建设项目征询公众意见牌

根据不动产权证权利人名称变更，该项目建设单位由佛山市顺德区容桂土地发展有限公司变更为佛山市顺德区容桂碧湖置业发展有限公司。

变更前的5栋 消防站 ⑤-8-⑤-1 轴立面图

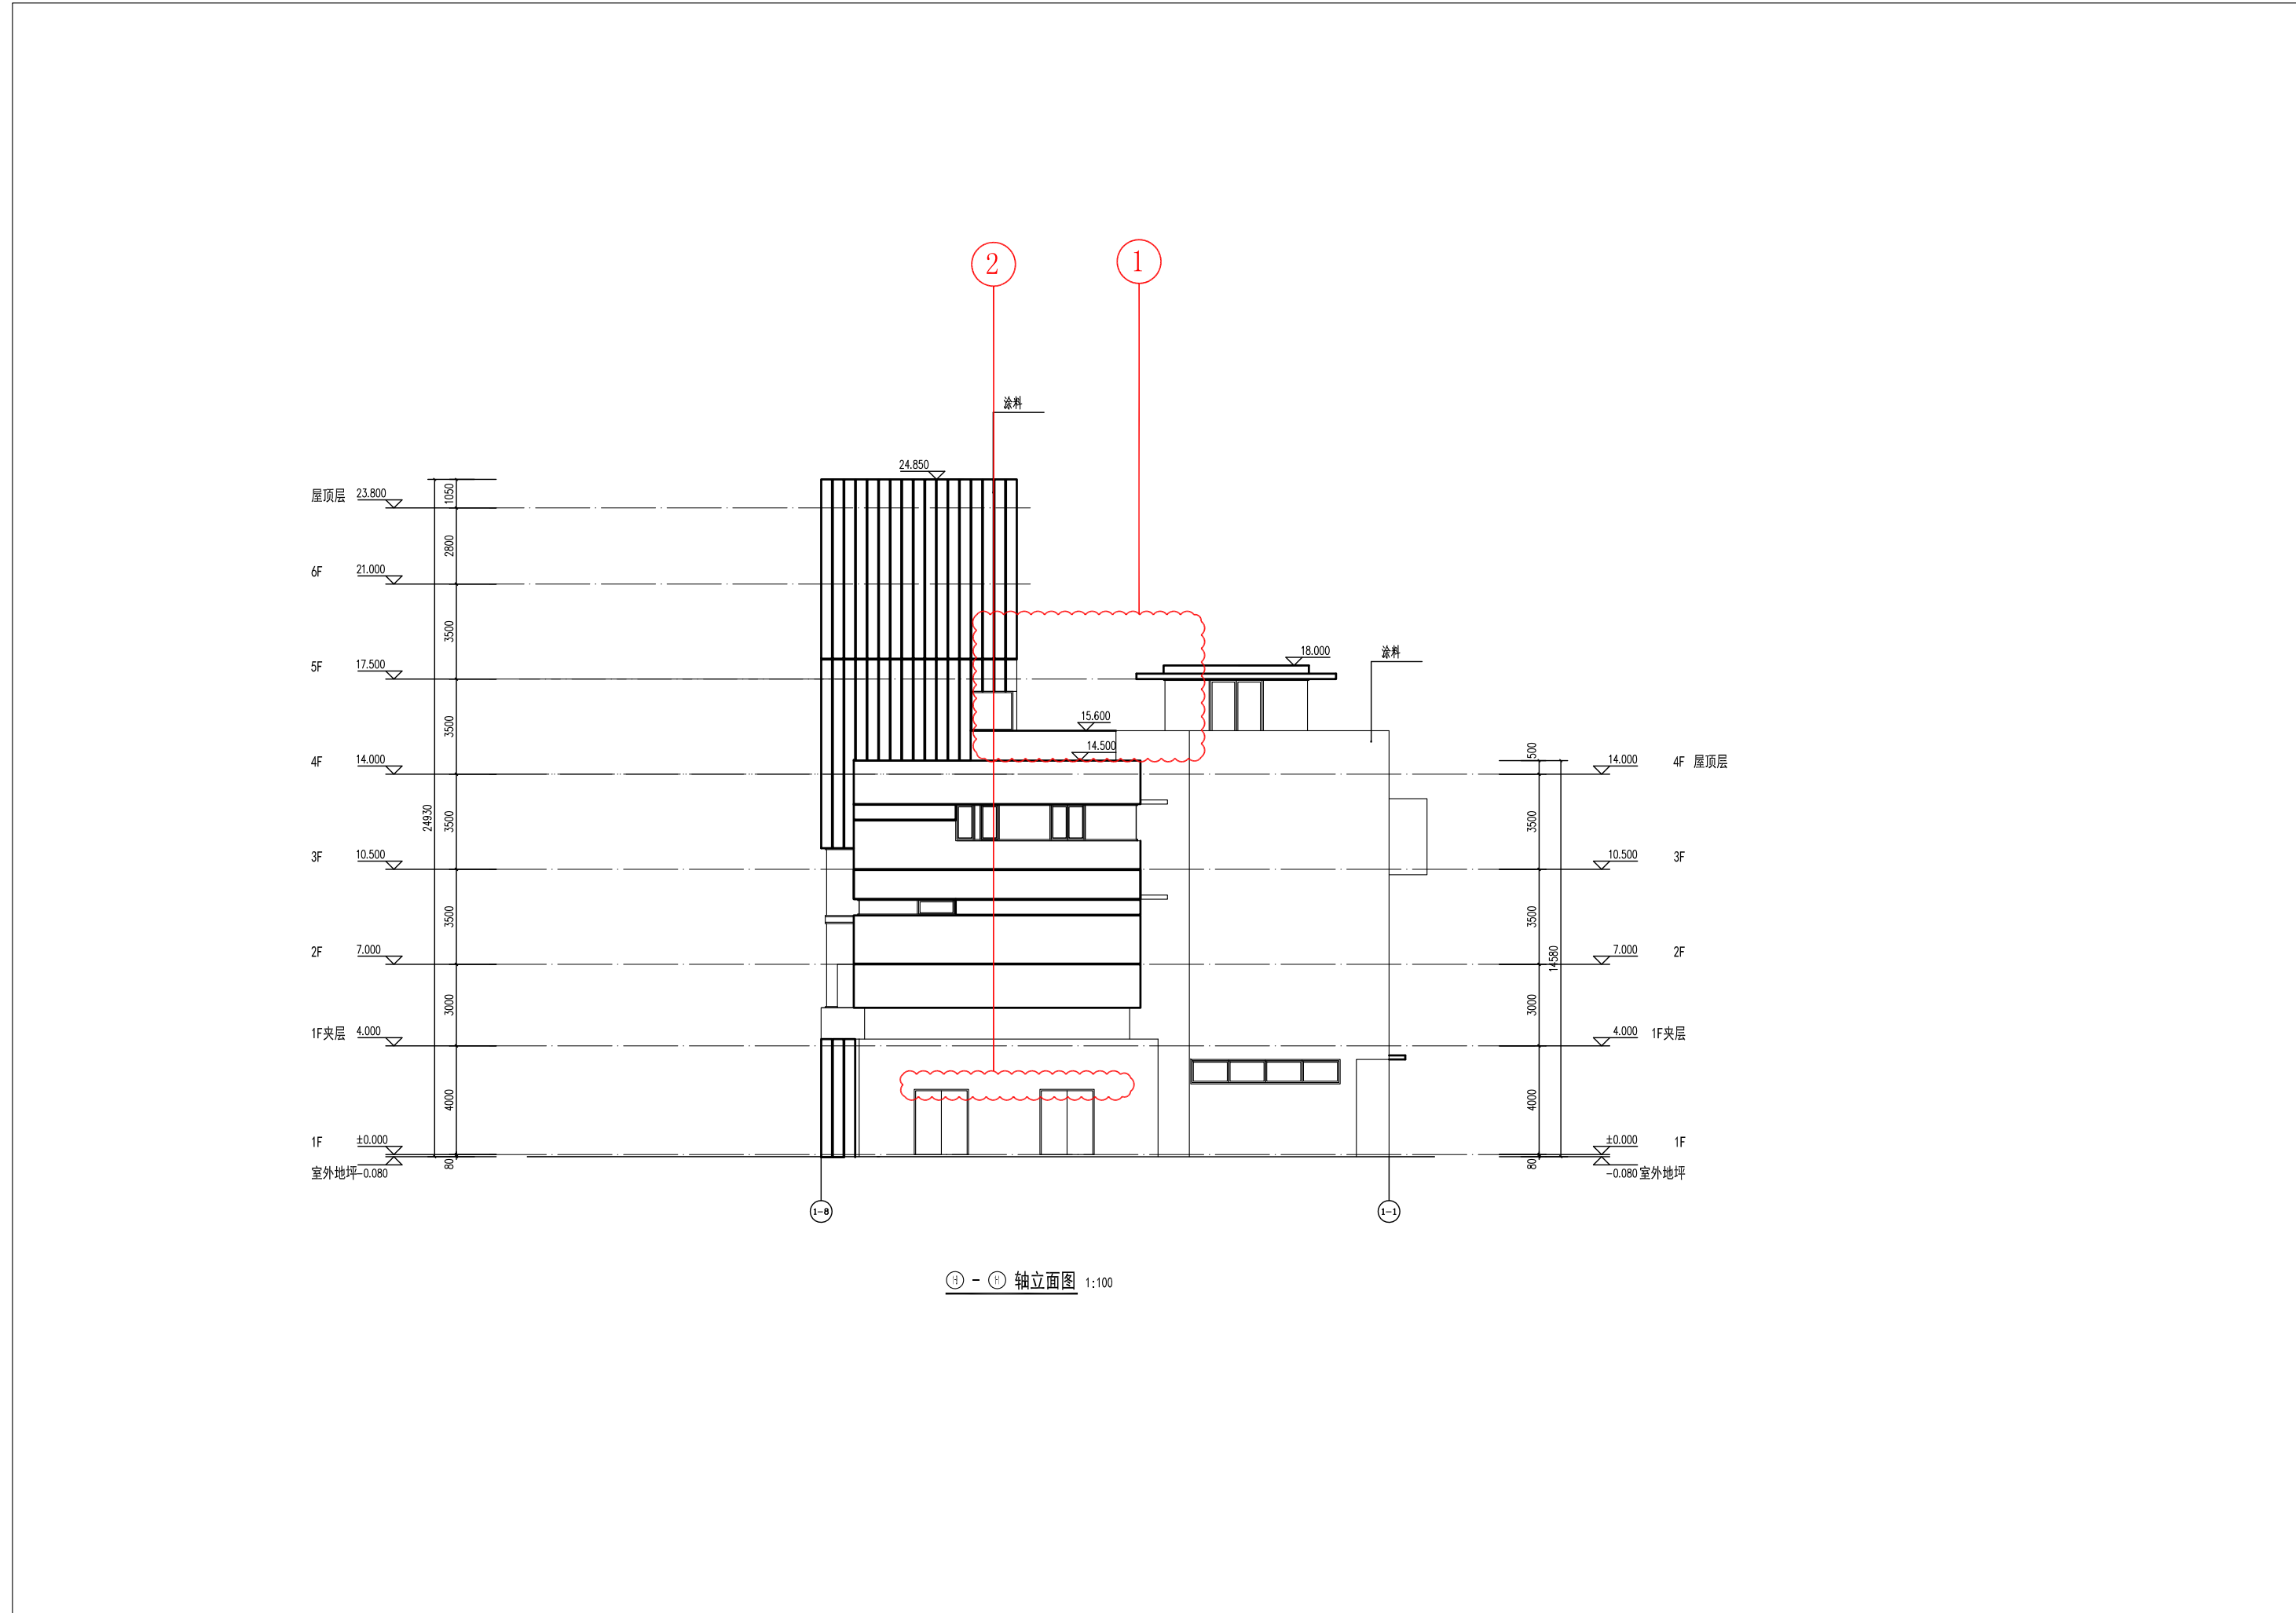
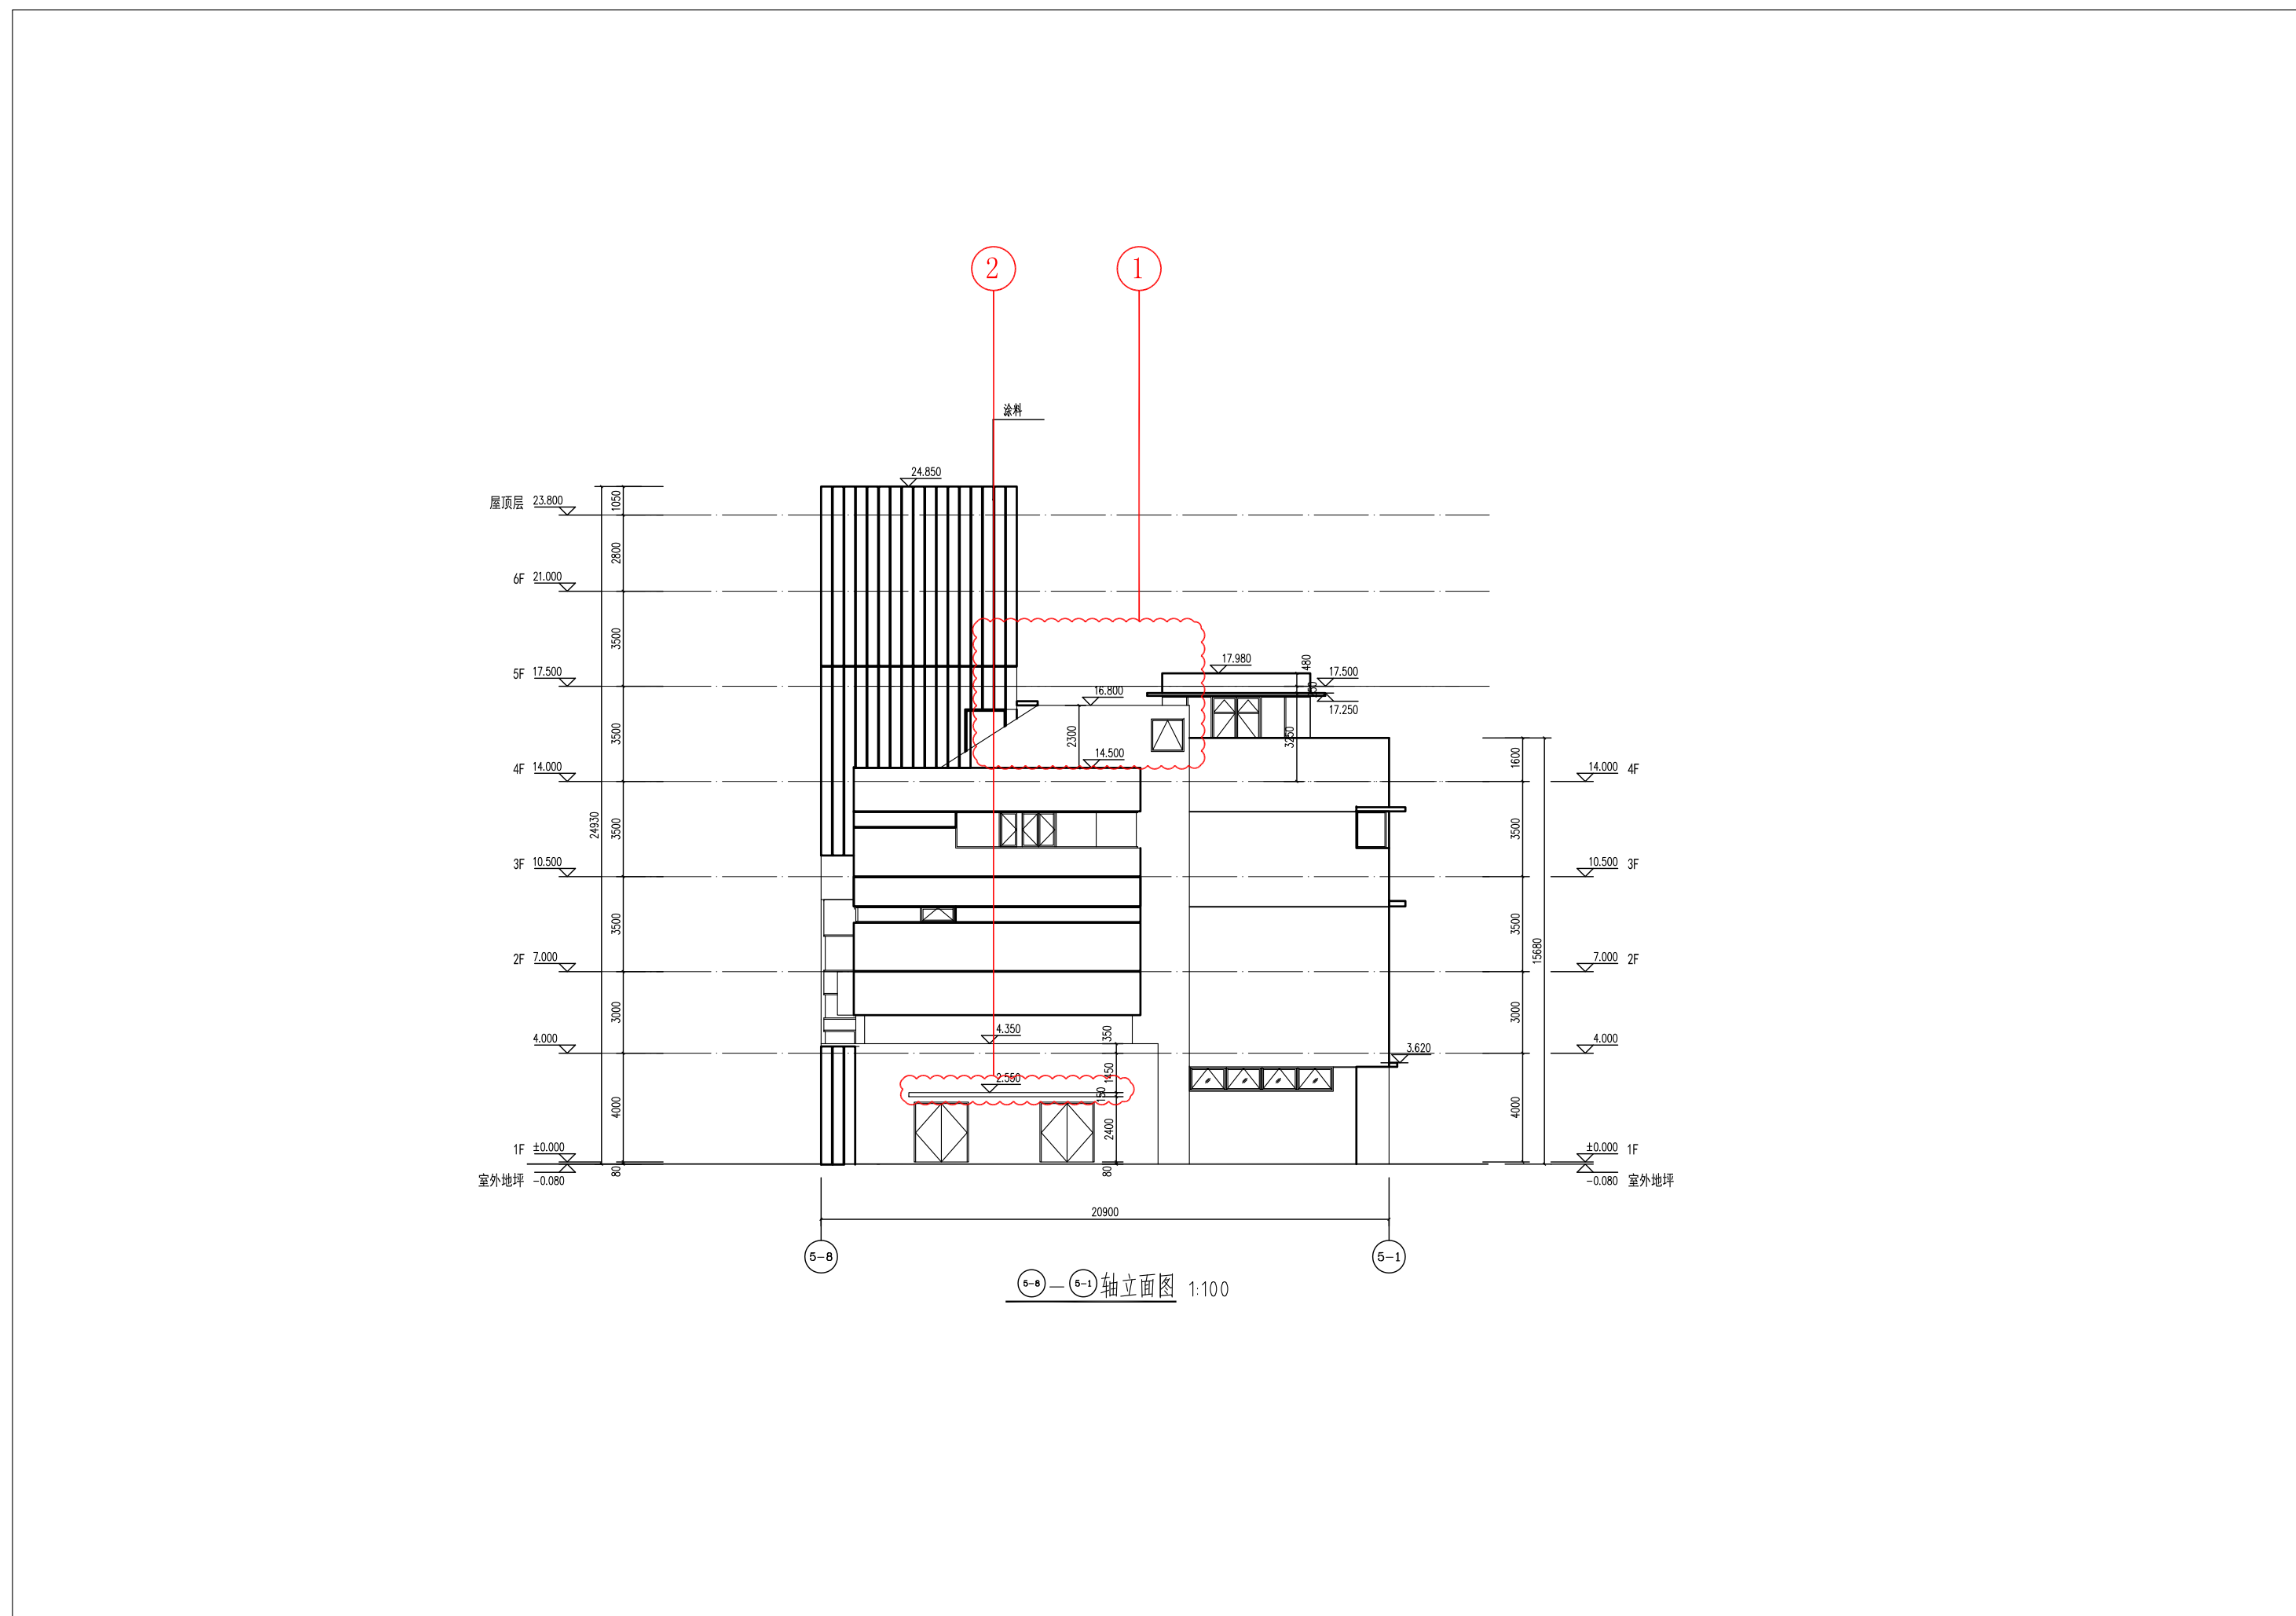
1. 增加梯屋顶。
2. 外立面雨棚调整。
